CONCURSO PÚBLICO DE CONCEPÇÃO PARA A ELABORAÇÃO DO PROJETO DO EDIFÍCIO HABITACIONAL "OLHO DE VIDRO" OP_07, ALMADA.

RELATÓRIO FINAL DO JÚRI

1.º lugar . Trabalho n.º **24**

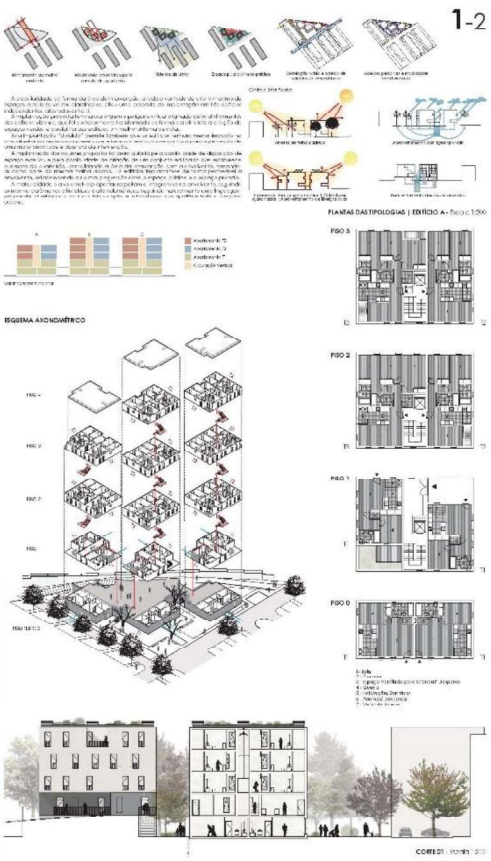
O projeto distingue-se pela solução urbanística, a capacidade demonstrada de se integrar e estabelecer um intercâmbio espacial, sem se tornar uma extensão forçada do "loteamento". Demonstra uma adaptação criteriosa aos desníveis do terreno, qualificando os diferentes espaços entre e em torno dos edifícios para circulação e permanência de pessoas, de forma objetiva, tendo criado uma visão integrada do paisagismo entre o espaço público e o espaço privado.

A solução arquitetónica revela, positivamente, uma lógica organizacional dos espaços interiores, economizando áreas destinadas a circulação nos edifícios e nas habitações, sem por em causa a funcionalidade, a compartimentação e hierarquização necessária dos mesmos. Integra soluções construtivas e técnicas adequadas, conciliando os critérios de segurança, acessibilidade, ambiental e económica, a curto e longo prazo. Cumpre o programa funcional exigido, assim como os regulamentos aplicados, considerando o projeto mais adequado aos objetivos do concurso.

3.º lugar . Trabalho n.º **22**

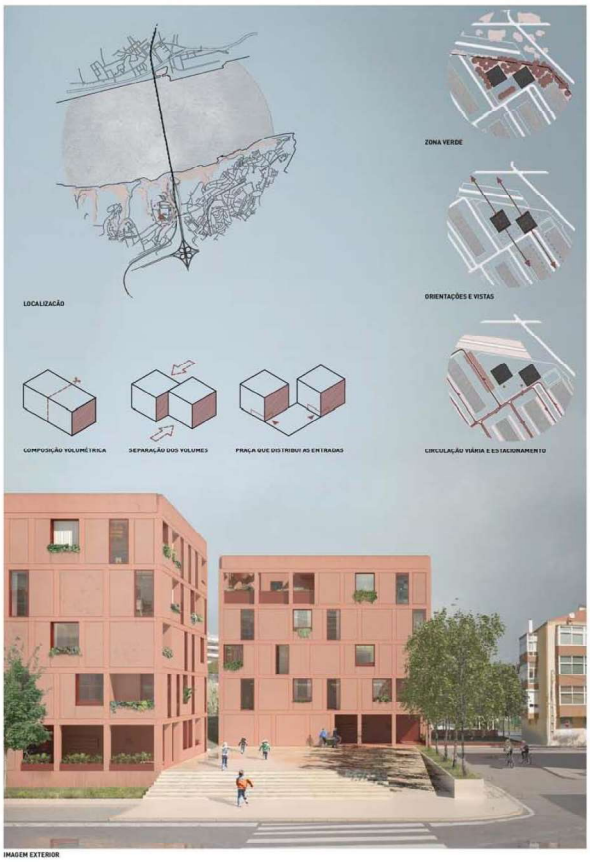
O modo como é feita a implantação dos dois pequenos edifícios proporciona, de forma positiva, a criação de corredores visuais, para além das físicas. O facto de ter optado, para os novos edifícios, uma imagem arquitetónica conotada com alguma habitação social permite a sua coexistência com os edifícios determinantes desse lugar, constituindo um ponto de partida para o sucesso no ponto de vista de integração.

Apresenta uma imagem interior dos fogos com qualidade, privilegiando as vistas e proporcionando aos moradores essa mais valia, tanto nos fogos como nas partes comuns. No entanto, a imagem de simplicidade exterior dos edifícios não é refletida para o interior dos fogos. Soluções com excesso de áreas de circulação prejudica a distribuição de espaços interiores em habitações a custo controlado.
